Opinia Nr 009358

z wyników przeprowadzonych oględzin - ekspertyzy urządzeń grzewczo-kominowych

w budynku przy ul. Pionierów nr 7/2 w Wałbrzychu
dotycząca urządzeń grzewczo-kominowych używanych przez
B.O.K. Biały Kamień

SZKIC ORIENTACYJNY

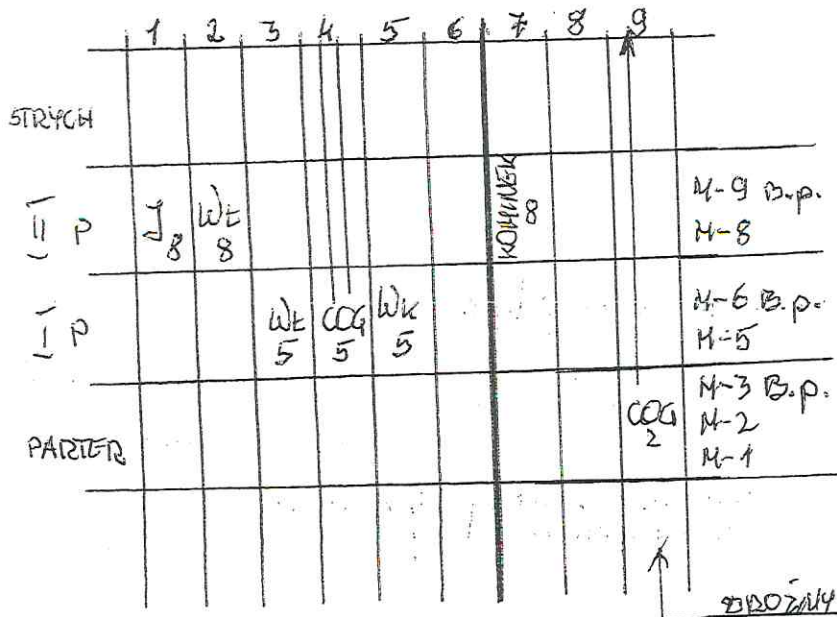
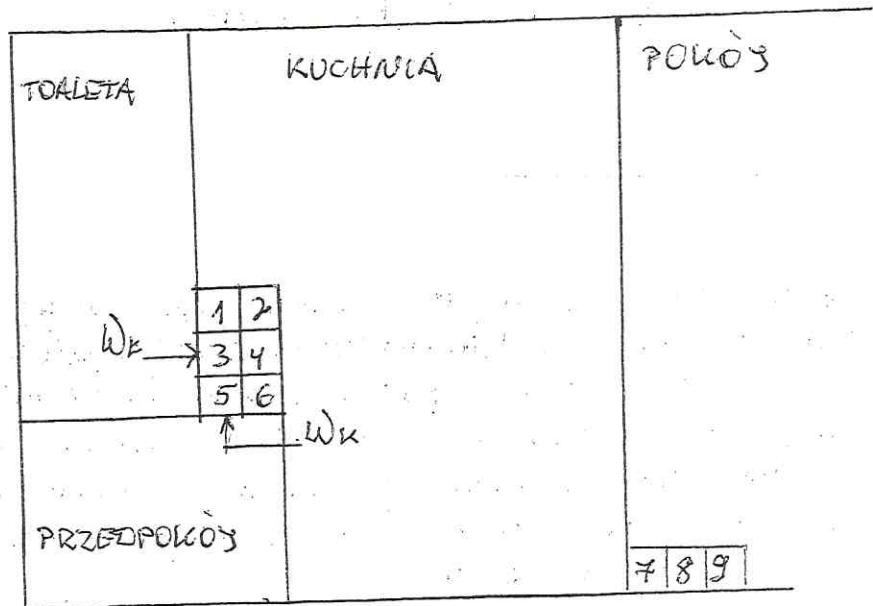
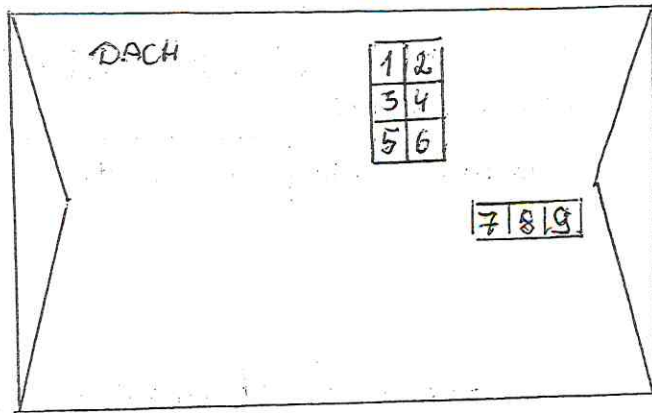
1. Przewód kominowy nr 9 można przeznaczyć do podłączenia kotła COG po zamontowaniu wkładu spalinowego. Łaciąg powietrza dla kotła wykonać z boku budynku - obok jest przewód dymowy. Alternatywnie dla kotła wykonać nowy przewód zgodnie z obowiązującymi przepisami i w oparciu o projekt.
2. Wentylację wywiewną kuchni podłączyć do przewodu nr 5 a wentylację łazienki do przewodu nr 3.
3. Dla prawidłowego funkcjonowania urządzeń kominowych zapewnić należy napływ powietrza z zewnątrz poprzez urządzenia nawiewne.

PRZEWÓD NR. 6 BRAK MOŻLIWOŚCI ZLINOWANIA - BŁĘDNY
PRZEWÓD NR. 8 NIE SCHODZI DO N-2
